Opinia Nr 007595

z wyników przeprowadzonych oględzin - ekspertyzy urządzeń grzewczo-kominiarskich

w budynku przy ul. Antka Kucharka nr 5/7 w Dąbrowie  
dotyczącej urządzeń grzewczo-kominiarskich używanych przez  
B.D.K. Sobieju

# 52/KK ORIENTACYJNY

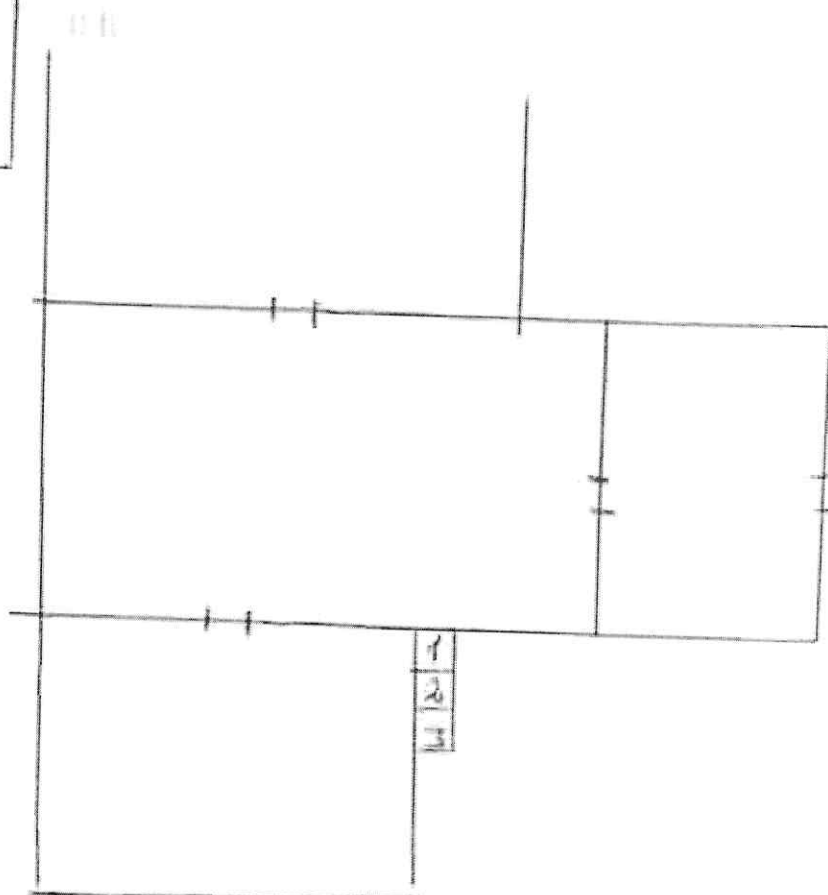
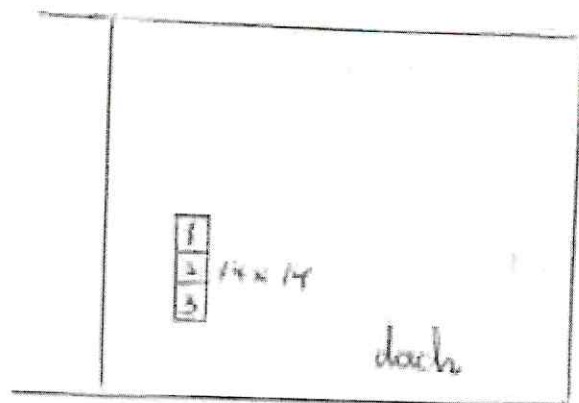
1. Przewód kominiarski nr. 1 po likwidacji istniejącego pieca oraz usunięciu wkładu spalinowego będzie można przeznaczyć do podłączenia kotła gazowego CO z zamkniętą, konwersyjną, która będzie służyć do ogrzewania budynku. Wskazania miejsca na podłączenie do zewnętrznego układu powietrza spalinowego zgodnie z przepisami podłączenia i w oparciu o projekt.
2. Wskazania usytuowania, wykonania w obowiązujących przepisach - projekcie.
3. Dla prawidłowego funkcjonowania urządzeń kominiarskich zapewnić przepływ powietrza z zewnątrz poprzez urządzenie nawiewne.

Inne uwagi: do punktu nr. 1 - przewód kominiarski nr. 1 może być przeznaczony dla pieca CO.
